6.2 F-1断層の線形(南端)

①F-1断層の南端の考え方(指摘事項No.10に関する回答)(1/5)

【H31.4.26審査会合における指摘事項No.10】

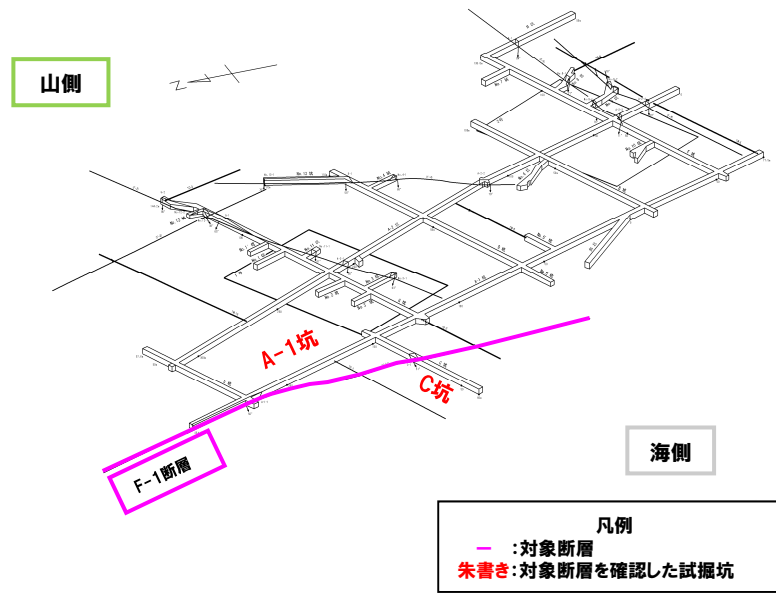
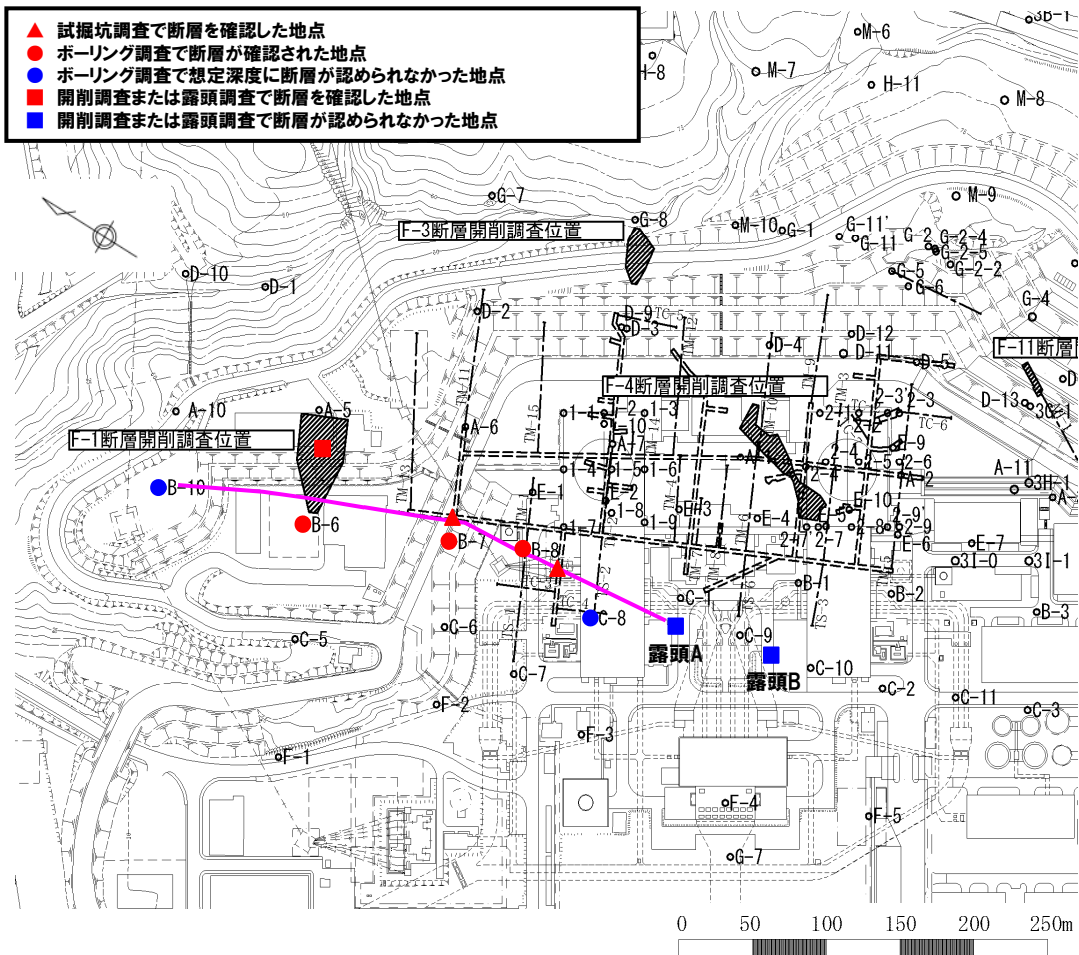
○F-1断層の南端については、C-8ボーリングにおいてF-1断層は認められないとしているにも係らず、更に南側に位置する露頭Aの直前までとした考え方を説明すること。また、F-1断層が認められないとしたC-8ボーリング地点付近を含む既存の断層断面位置図を示すこと。

- 1,2号炉調査における断層の端部(走向方向)評価については、試掘坑と同標高に同一とみなせる破砕部が認められなくなることを基本としており、F-1断層の南端及び北端の考え方は、以下のとおり。
- なお、以下の評価は、1,2号炉調査時に実施したものであるが、このうち、北端については、今回の追加調査において、F-1断層の北端が確認されていないことから、追加調査結果をF-1断層の線形に反映させた上で、今後、F-1断層の長さは「360m以上」として取り扱うこととしている(P485参照)。

- C-8ボーリング位置におけるF-1断層の推定延長位置は、F-1断層を確認した試掘坑(標高2.5m)より深部の標高約-19m(深度約28m)である(P491参照)。
- 本ボーリングにおいて、試掘坑調査により確認されたF-1断層の走向・傾斜から推定される延長位置付近には、条線、鏡肌及び粘土の挟在等は認められない。
- 本ボーリングの南側に位置する露頭A(波食棚)は、標高約1mに位置し、F-1断層を確認した試掘坑(標高2.5m)と同程度の標高である(P492参照)。
- 本露頭において、試掘坑調査により確認されたF-1断層の走向・傾斜から推定される延長位置付近には、節理は認められるものの、破砕部は認められない。
- 以上のことから、F-1断層の南端は、C-8ボーリングにおいてF-1断層は認められないものの、試掘坑と同程度の標高である露頭Aの直前まで延長することとする。

- B-10ボーリング位置におけるF-1断層の推定延長位置は、F-1断層を確認した試掘坑(標高2.5m)と同程度の標高約1m(深度約55m)である(P494参照)。
- 本ボーリングにおいて、試掘坑調査及びF-1断層開削調査箇所により確認されたF-1断層の走向・傾斜から推定される延長位置付近には、条線、鏡肌及び粘土の挟在等は認められない。
- 以上のことから、F-1断層の北端は、B-10ボーリングの直前までとする。
- また、C-8ボーリング地点付近を含む海山方向の地質断面図(Y1-Y1'断面)をP491に示す。
